Antwortenkatalog

Vergabestelle: Staatliche Hochbau- und Liegenschaftsverwaltung Mecklenburg-Vorpommern
Maßnahme: Universitätsmedizin Greifswald Digitales Bildungszentrum
Vergabe: Stahlbauarbeiten
Vergabe-Nr: 24E0182G

Fragen und Antworten zum Vergabeverfahren

Skizze Trägerversatz siehe Anhang (Skizze 1)

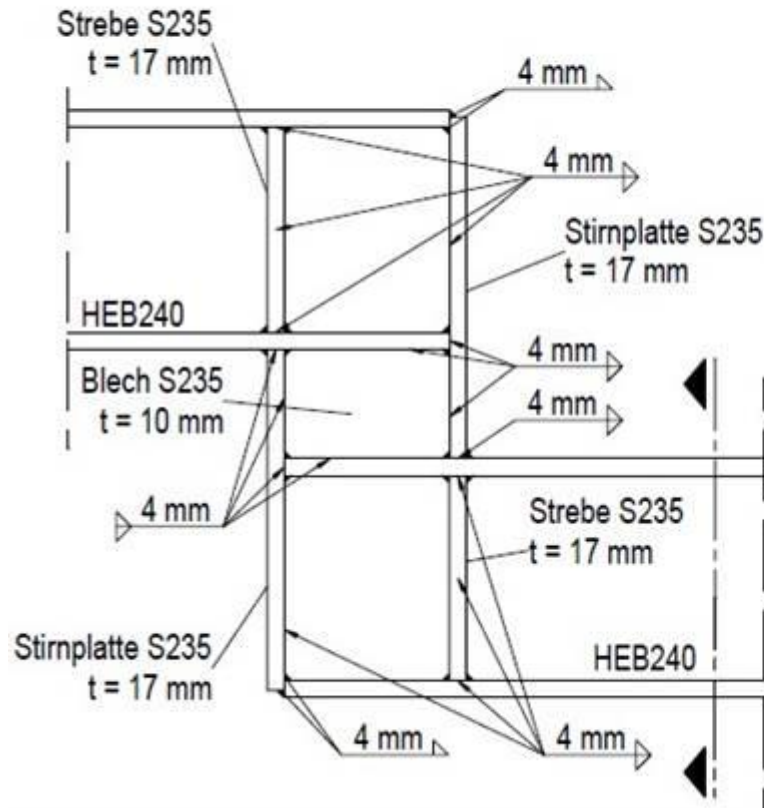
Rückfrage zu Pos. 2.2.30 Deckenhauptträger: Was ist hier mit?
Trägerversatz Höhe 35 cm, ca. in der Mitte der HEB 240? gemeint. Im
Text ist nur ein gerader Träger beschrieben, ein Trennen oder
Abknicken mit den dazu erforderlichen Arbeiten ist nicht beschrieben.

"Deckenhauptträger: Was ist hier mit? Trägerversatz Höhe 35 cm, ca. in der Mitte der HEB 240? gemeint. Im Text ist nur eine gerader Träger beschrieben, ein Trennen oder Abknicken mit den dazu erforderlichen Arbeiten ist nicht beschrieben."

Der Deckenhauptträger besteht aus 2 Teilen mit einer Länge von 4,31 m und 3,80 m, welche sind im Versatzbereich überlappen. Schnitte sind mit dem Einheitspreis abgegolten.

Zwischen den beschriebenen Stirnplatten und dem oberen und unteren Trägerteil ist ein Stegblech 110 x 240 x 10 mm mit umlaufender Doppelkehlnaht 4 mm einzuschweißen.
